Mission régionale d'autorité environnementale
ÎLE-DE-FRANCE

**Avis délégué
sur le projet d'aménagement de l'ancienne zone
industrielle d'Antonypole
Antony (92)**

N° APJIF-2025-050 du
11/06/2025

Figure 9 : Règlement graphique PLUi Grand Paris Vallée Sud (janvier 2024) indiquant les « risques technologiques » (rond hachuré au centre de l'extrait), (PLUi janvier 2024, examiné par la MRAe)

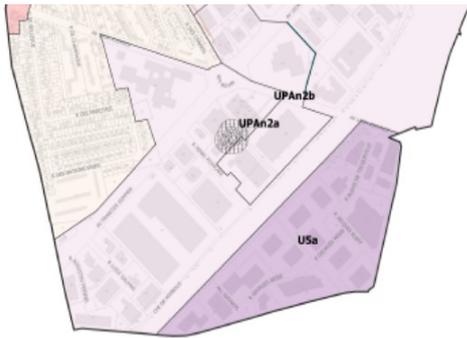
l'extrait du règlement graphique figurant à l'étude d'impact (EI 3, p. 231) ne fait pas apparaître ce périmètre de risques technologiques, il convient donc de préciser si celui-ci est toujours applicable ;

(5) L'Autorité environnementale recommande d'approfondir l'étude de l'articulation du projet avec le PLUi de l'EPT Vallée Sud Grand Paris (règlement écrit, emplacements réservés, voire règlement graphique).

Figure 11: distance entre le datacenter du groupe Amazon Web Service situé à Wissous et le projet (source MRAe)

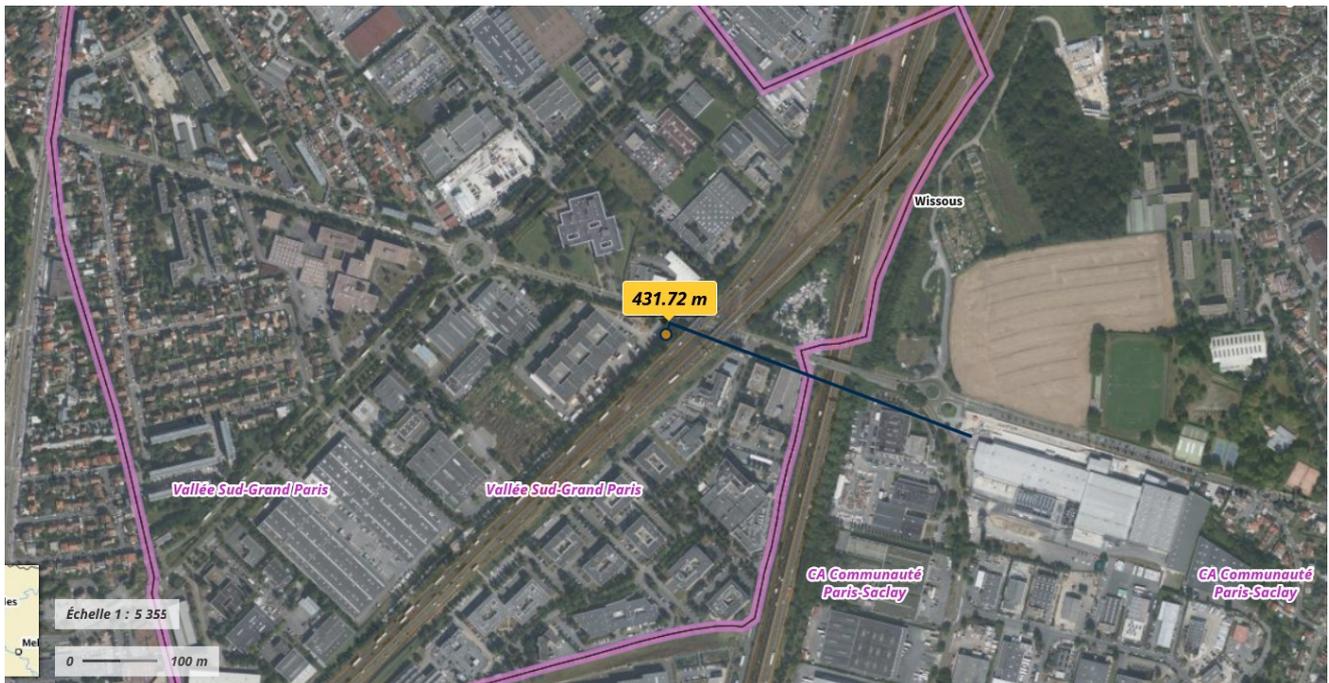
Le dossier ne présente pas l'option d'un chauffage des logements et activités de la zone réaménagée par de l'énergie de récupération du datacenter de la société Amazon qui est pourtant situé à moins de 450 mètres sur la commune de Wissous. Or, de par sa puissance, ce datacenter pourrait permettre le chauffage d'au moins 10 000 logements. Dans la mesure où la chaleur dite fatale rejetée par le datacenter sera de toute façon produite, son réemploi permettrait d'une part d'éviter le renvoi dans l'atmosphère d'une source d'énergie contribuant à son réchauffement et d'autre part d'éviter ou de réduire la sollicitation de la nappe chaude du Dogger envisagée pour le développement du réseau géothermique, permettant éventuellement d'en accroître l'ampleur. Accessoirement, la récupération de la chaleur fatale du datacenter devrait permettre une économie pour un des postes de dépense de l'opération.

Figure 13 : Moyenne de flux de chaleur fourni à l'air au cours de la nuit (état initial à gauche, état futur à droite) (EI 5, p. 23-24)

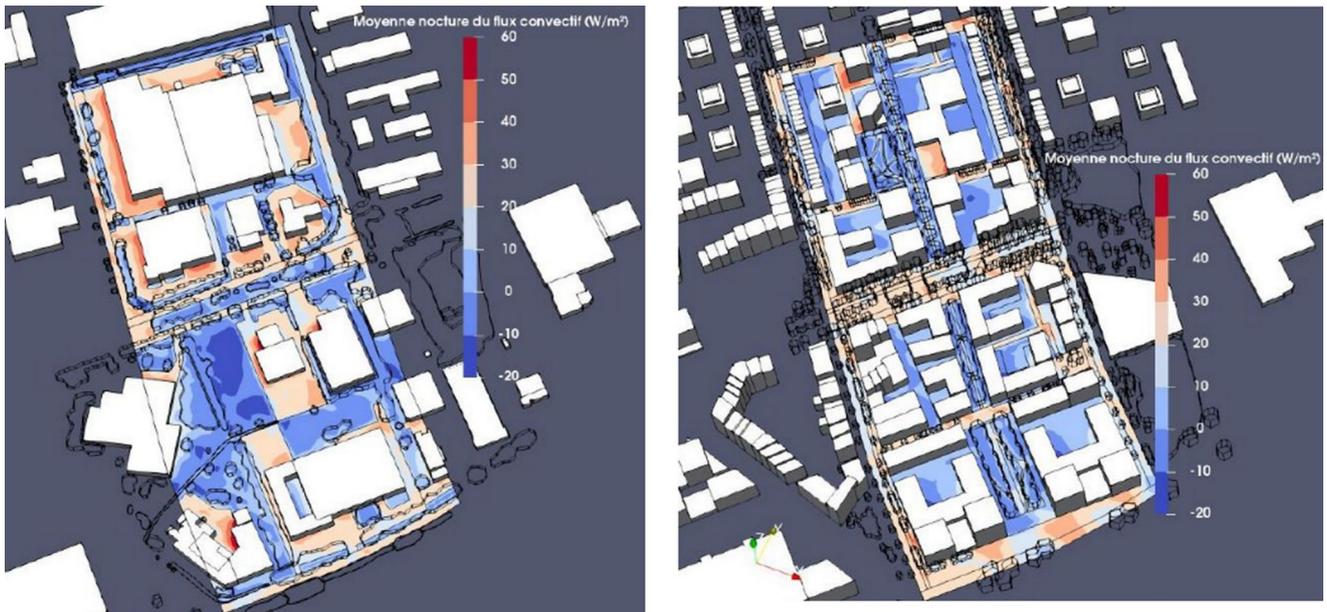
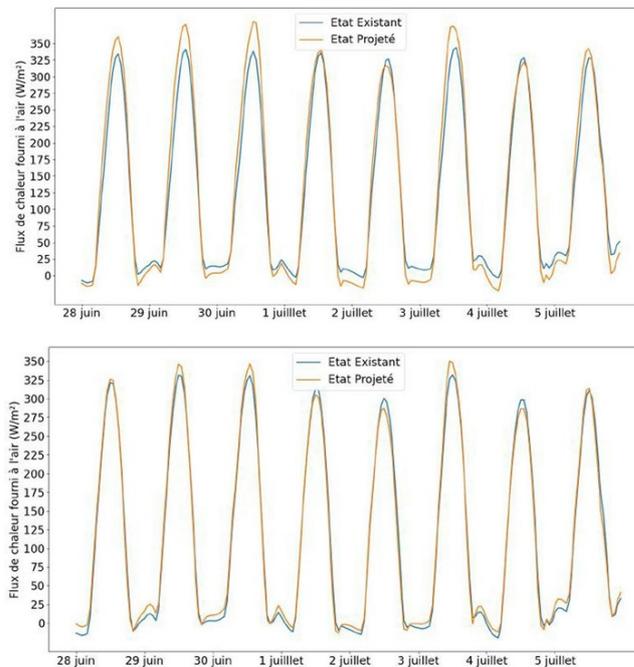
Il n'est pas proposé de simulation pour une canicule de plus forte ampleur que celle de 2015. Par exemple, la canicule de 2019, lors de laquelle les températures ont culminé à 43°C à Paris, alors qu'elles ont culminé à 34°C à Paris en 2015. Ou encore, une canicule hypothétique à l'horizon de livraison du projet, et également en 2100, horizon temporel de la trajectoire de réchauffement de référence pour l'adaptation au changement climatique (TRACC). En effet, le réchauffement climatique provoquera une augmentation des pics de températures lors des canicules.

(15) L'Autorité environnementale recommande d'actualiser les modélisations du phénomène d'ICU, en prenant pour référence un évènement caniculaire plus défavorable (cas réel de 2019, cas hypothétique à l'horizon 2100).

Figure 19: modélisation de la concentration moyenne annuelle en NO_2 à l'horizon 2030 (EI 3, p. 394)

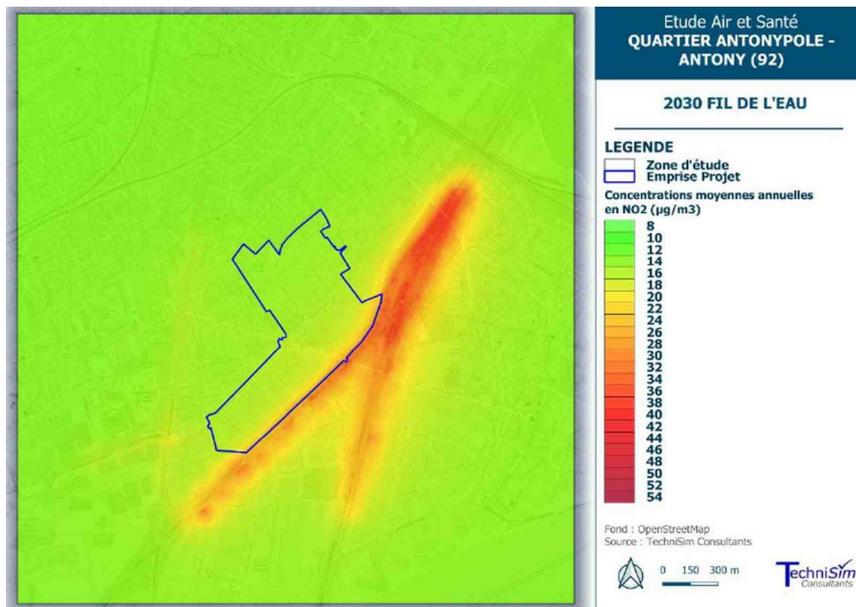
Au vu des résultats présentés, l'hypothèse de réduction de la pollution routière au fil de l'eau paraît relativement optimiste. Pour l'Autorité environnementale, en cas d'éventuels reculs politiques, de blocages économiques et sociaux, ou de retards technologiques ou industriels, la réduction de la pollution automobile pourrait être plus modeste que celle envisagée par le pétitionnaire. Il convient à cet égard de planifier une nouvelle étude de la qualité de l'air avant la réalisation des phases n° 3 et 4, qui prévoient, à compter de 2034, l'implantation de logements à proximité de l'A10.

Figure 20: ambiance sonore diurne à deux mètres de hauteur à l'état projeté (EI 5, p. 103)

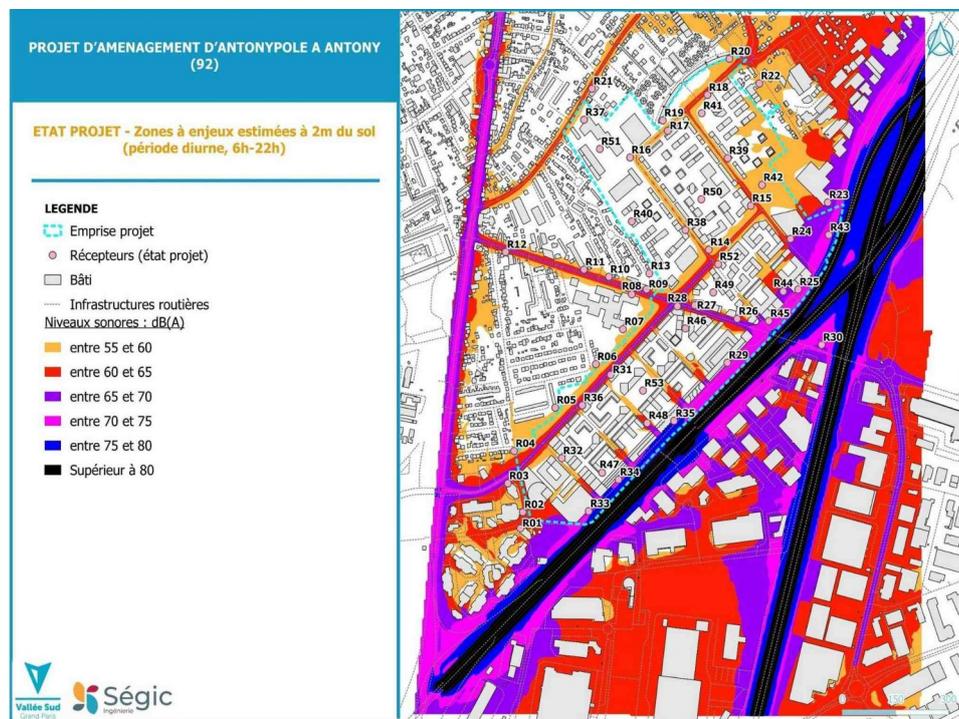
Les futurs établissements scolaires, crèches, et résidence seniors seront situés en « zone d'ambiance sonore modérée » (EI 5, p. 106). Une campagne de mesure permettra de vérifier l'atteinte de ces niveaux sonores, et d'appliquer des mesures correctives dans le cas contraire. Le voisinage de l'A10 est destiné à accueillir principalement des bureaux et activités (EI 5, p. 106), ainsi qu'une partie des forêts urbaines, qui seront exposées à plus de 70 dB en journée (en l'absence d'écran acoustique à ce niveau), alors que ces espaces sont considérés comme des lieux de loisirs et de bien-être (EI 4, p. 25). Le schéma de programmation du projet (EI 4, p. 19) et les cartes de bruit à l'état projeté montrent que les logements situés le long de l'avenue Sommer seront exposés à 55 dB la nuit et 60 dB le jour. Dans les logements, l'implantation des pièces sensibles se fera préférentiellement sur les façades les plus calmes. Les bâtiments intégreront une isolation acoustique de façade conforme à la réglementation, entre 30 et 44 dB. Néanmoins, les logements T1 et T2 ne seront pas traversants. Ainsi, si ces petits appartements sont implantés le long de l'avenue Sommer, les habitants devraient être exposés, lorsque les fenêtres seront ouvertes (par exemple, en période de canicule et plus de six mois dans l'année), à une gêne sérieuse pendant la journée et la soirée, et à une perturbation du sommeil la nuit²¹. Pour l'Autorité environnementale, il convient donc d'accentuer les efforts de réduction de l'usage de la voiture sur cet axe, ou à défaut d'y proscrire les logements non traversants.
